運転者支援制御ユニット（DACU3）リコールについて

リコール番号4557

（届出日：令和元年8月29日 開始日：令和元年8月30日）

改善箇所説明図

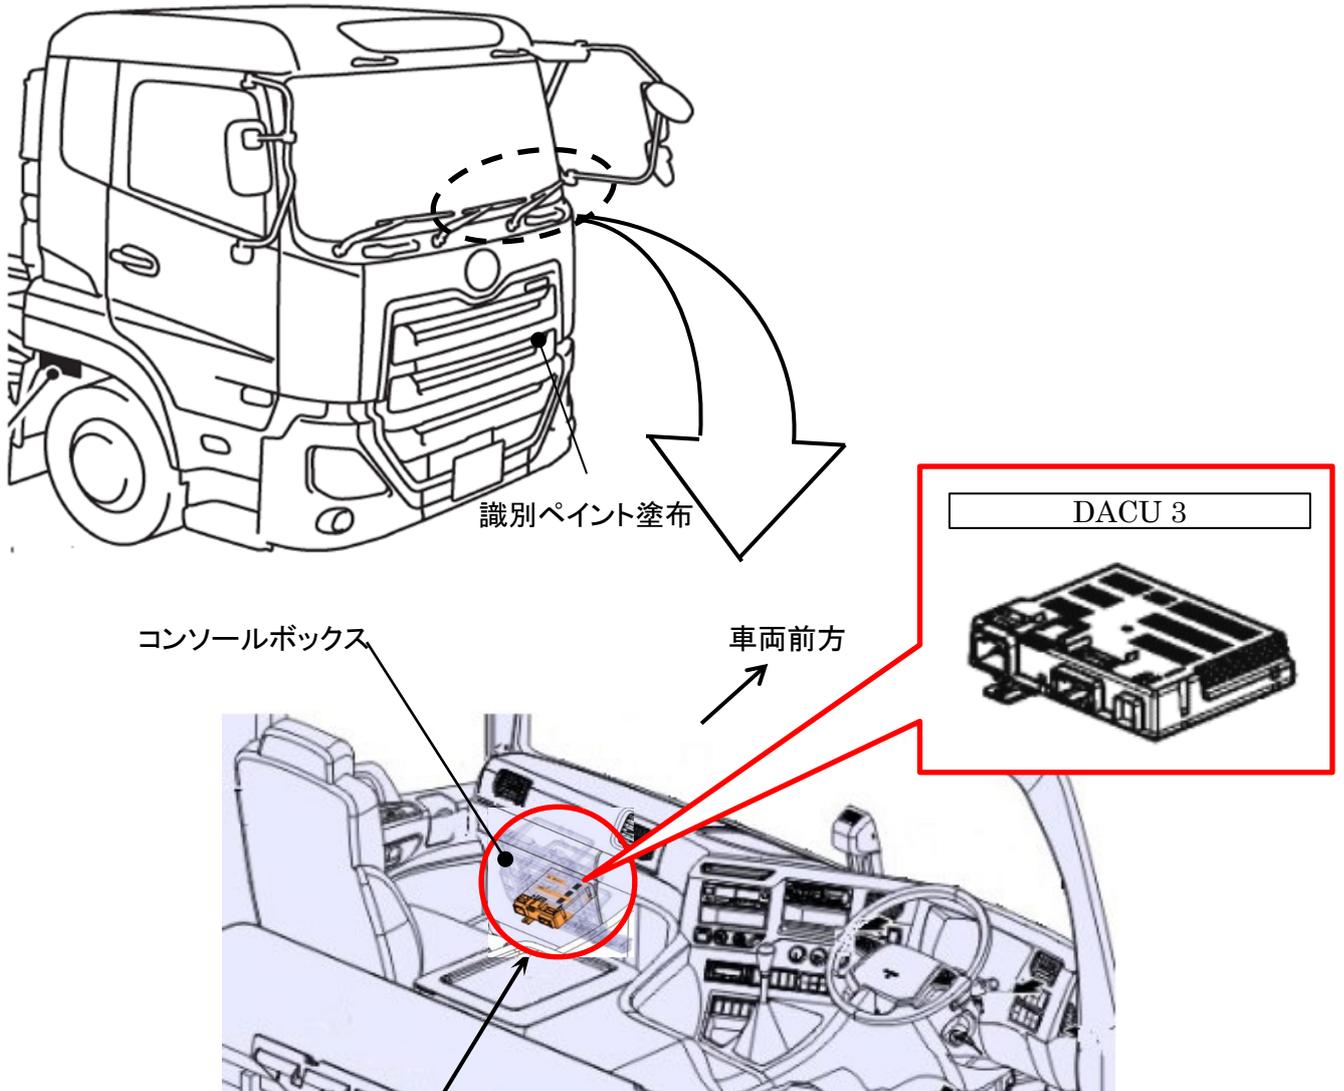
基準不適合発生部位

大型トラックにおいて、運転者支援制御ユニット（DACU3）のシャットダウンプログラムが不適切なため、システム終了の位相中にエラーが検出された際に、DACU3が再起動待機状態になることがある。そのため、エンジン始動時に「アクティブセーフティ電制システム異常」のメッセージが表示され、車線逸脱警報や衝突被害軽減ブレーキなどが作動しなくなるおそれがある。

改善措置の内容

全車両、DACU3のプログラムを対策プログラムに書き換える。

識別: 作業完了車には、助手席側 キャブマウント部に黄色ペイントを塗布する。
